日本原子力研究開発機構大洗研究所(使用施設)の 核燃料物質使用変更許可申請等について

燃料材料試験施設における1F燃料デブリの分析等

令和2年7月16日

国立研究開発法人日本原子力研究開発機構
大洗研究所 燃料材料開発部

図-2 試料移動前の判定及び試料移動時の確認フロー

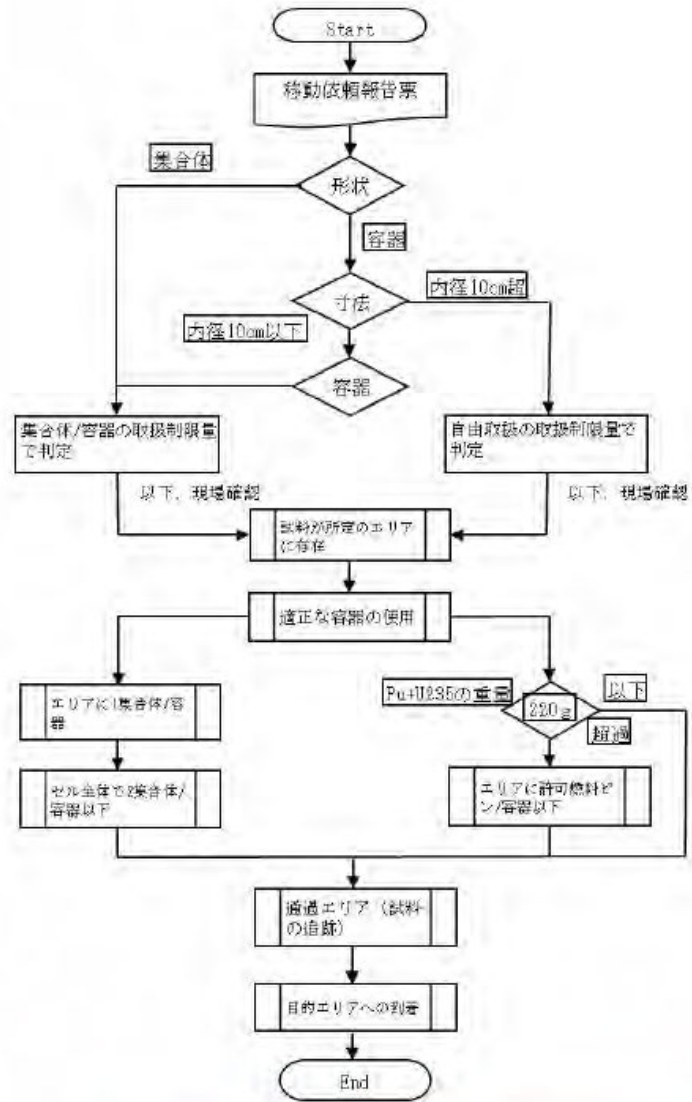
1F燃料デブリの使用又は貯蔵に当たっては、各取扱場所又は容器の単一ユニットで質量管理による臨界管理を実施し、最大取扱量以下でしか取扱わない。単一ユニットによる臨界管理として、1F燃料デブリを移動する際は図-2に示すように事前に計算機により単一ユニットの最大取扱量以下であることを判定後、1F燃料デブリ移動時に現場にて確認を行う。複数ユニットの臨界管理は、ユニット相互の端面間距離が中性子相互干渉を防止する厚さ以上の壁で仕切られるか、又は立体角法によって評価して臨界の起こらない安全な配置とする。

図-3 立体角法における評価モデル

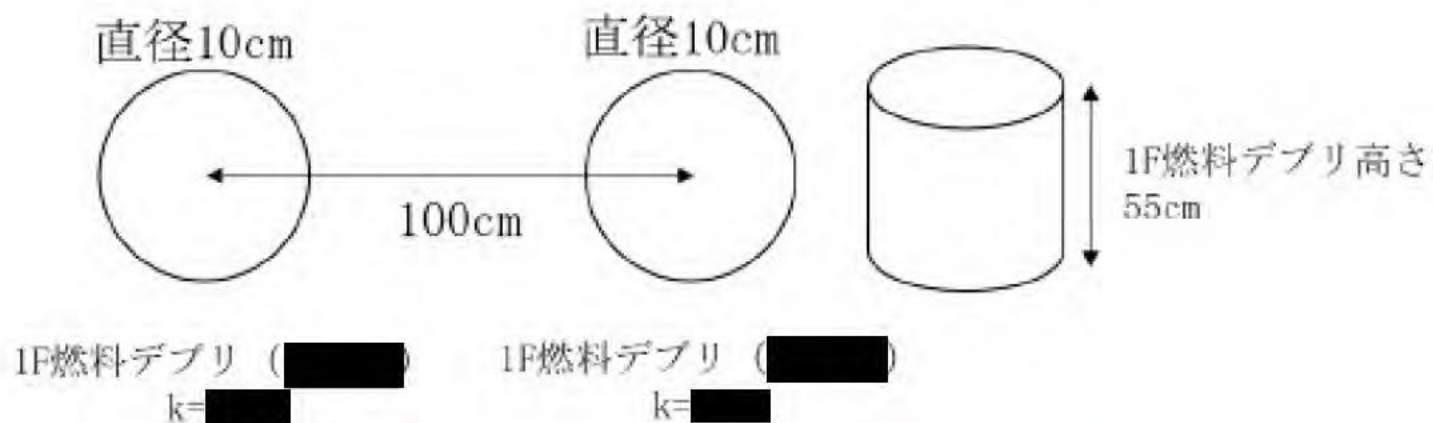
除染セルとクリーンセル間の壁：セル間に扉があり、扉の部分がコンクリート厚さが [] であるため、立体角法の評価を行った。評価モデルを図-3に示す。また、評価方法については以下のとおりである。

1F燃料デブリ [REDACTED] が収納された直径10cm、高さ55cmの容器を中心間距離100cm離れた配置とする。1F燃料デブリ [REDACTED] の中性子実効増倍率は解析によって求められており [REDACTED] である。

$$\lambda = \frac{\text{形状モデルの長辺}}{2\text{ユニット間の端面距離}} = \frac{55}{90} = 0.62$$

$$\sigma = \frac{\text{形状モデルの長辺}}{\text{形状モデルの短辺}} = \frac{55}{10} = 5.5$$

以上の計算結果から以下のとおり未臨界条件を満たすので、中性子相互干渉は起こらない。

図-4 全立体角 Ω_1 (CEA R-3114*⁴の図I.2より引用)

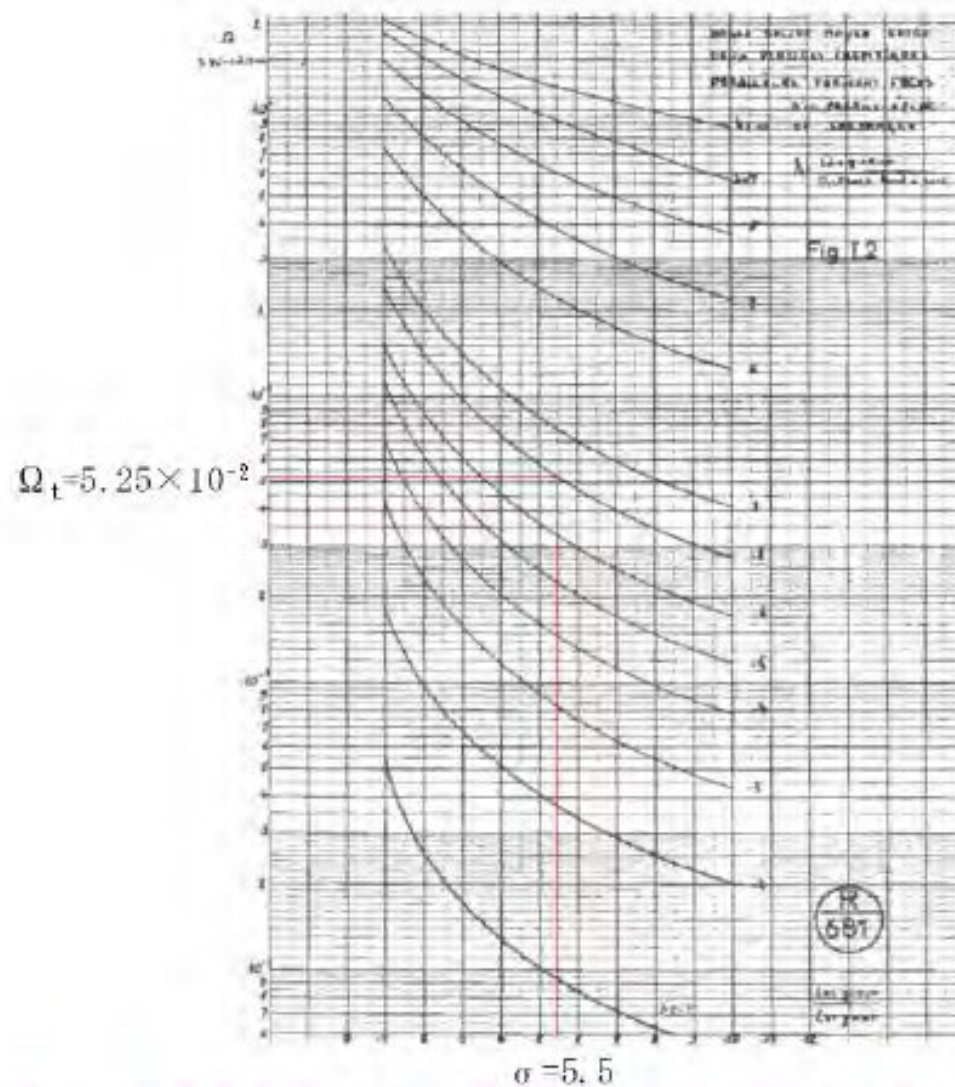
立体角法による評価は、一つのユニットから他のユニットを見込んだ立体角（ Ω_t ）と許容立体角（ Ω_ℓ ）を求め、 $\Omega_t < \Omega_\ell$ であることを確認する。 Ω_t については、図-4*4より求め、 Ω_ℓ については下式によって算出する。

算出した λ 、 σ 及び図-4*4より、全立体角 $\Omega_t (=5.25 \times 10^{-2})$ を0.06とした。

図-6 XXXXXXXXXXの構造及びTID-7016「Nuclear Safety Guide」における安全基準量

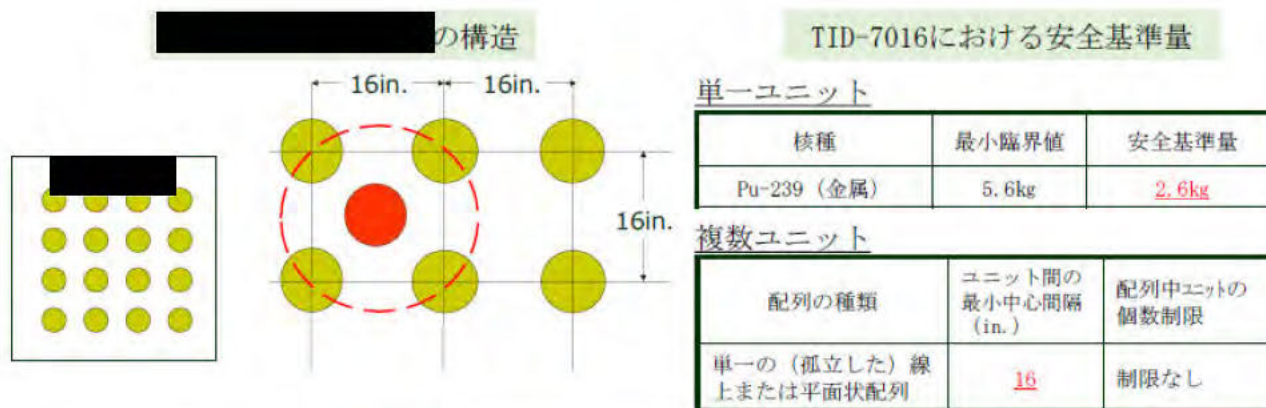
本施設では、核燃料物質の使用又は保管に当たり質量管理により臨界管理を行う。建家内を区分して計量単位区域を設定し、その区域内では、臨界安全管理上の取扱制限量の範囲内でしか核分裂性物質を取り扱わないこととし、各単一計量単位（単一ユニット）区域については相互干渉しない配置とする。取扱制限量はTID-7016「Nuclear Safety Guide」を参考に設定するとともに、XXXXXXXXXXは、正方格子状に配列し、一つの単一ユニットにある核燃料物質を引き上げた場合、他の貯蔵ピット内の核燃料物質との相互干渉による臨界が起こらぬよう制限量を設定した。すなわち、一つの貯蔵ピット（単一ユニット）から核燃料物質を引き上げた場合、その周囲に位置する4つの貯蔵ピット（単一ユニット）にある合計5つの単一ユニットに存在する全ての核燃料物質重量が金属の場合の安全基準量（2.6 kg）以下となるようにした。従って、各貯蔵ピット（単一ユニット）については、その1/5である520gを制限量とした。XXXXXXXXXXの構造及びTID-7016「Nuclear Safety Guide」における安全基準量について図-6に示す。

図5-1 FMF及びAGFにおける1F燃料デブリの切断代の計算方法

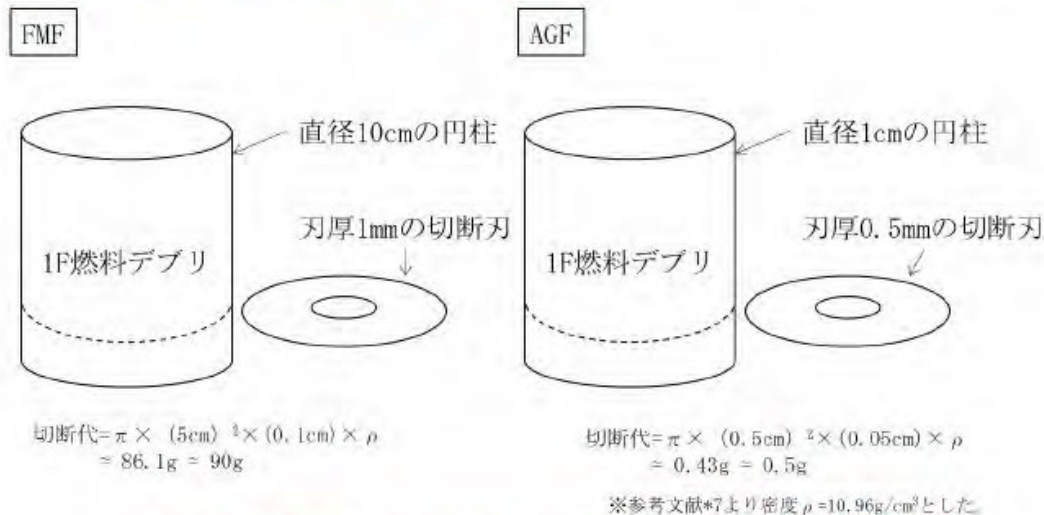
B型輸送相当重量の1F燃料デブリは、最小臨界直径である直径10cmの円柱容器内に収納し取扱を行うため、切断代の計算方法は、[図5-1](#)に示すとおりである。

1F燃料デブリの1回切断で発生する切断粉の最大重量は約90gである。1F燃料デブリ90gは、A型輸送相当のデブリ重量(1個当たり5g)を想定すると18個相当である。粉体の核燃料が90g発生することを想定し、安全機能喪失時の周辺監視区域周辺の公衆の実効線量を評価する。

AGFについては[図5-1](#)に示すとおり、分析に供する試料として10g程度の1F燃料デブリを受け入れ、溶解に供する試料として直径1cmの試料に対して切断代0.5mmで切断を行った場合を想定し、切断粉の最大重量は約0.5gである。

図5-2 「安全上重要な施設」のモデル図

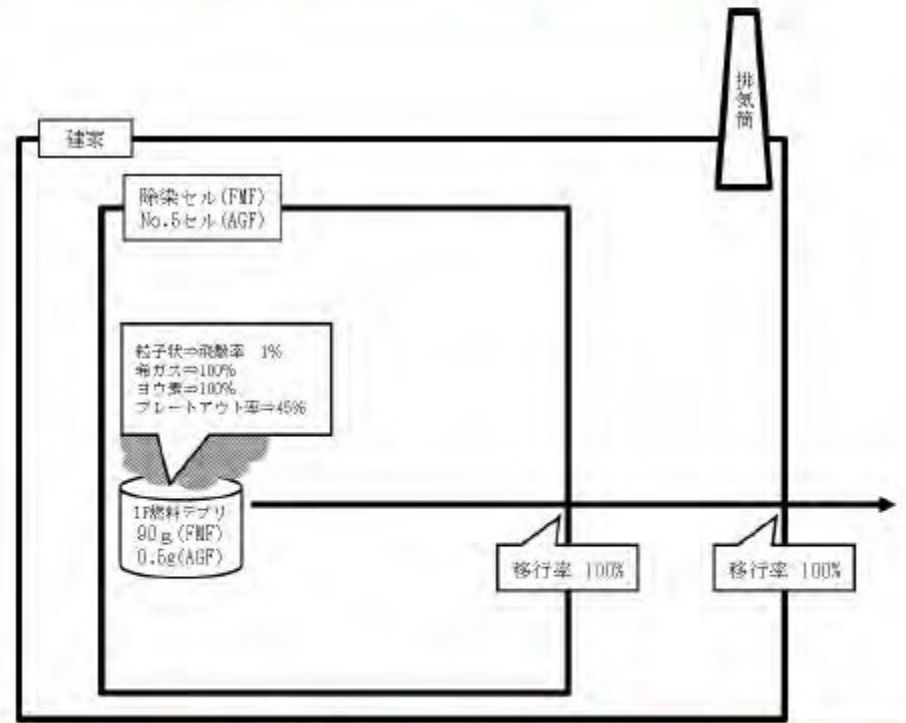
「安全上重要な施設」の各種条件を示したモデル図を図5-2に示す。

FMFの場合、建家及びセルに対し適切な移行率（DF値）の設定が困難であるため、これらの閉じ込め機能の喪失による移行率は、保守側に100%（DF=1）として評価する。地震により施設の動的及び静的閉じ込め機能が喪失し、放射性物質が建家及びセルからDF値1で環境に放出される。

AGFの場合、建家、セル及びグローブボックスに対し適切な移行率（DF値）の設定が困難であるため、これらの閉じ込め機能の喪失による移行率は、保守側に100%（DF=1）として評価する。地震により施設の動的及び静的閉じ込め機能が喪失し、放射性物質が建家、セル及びグローブボックスからDF値1で環境に放出される。
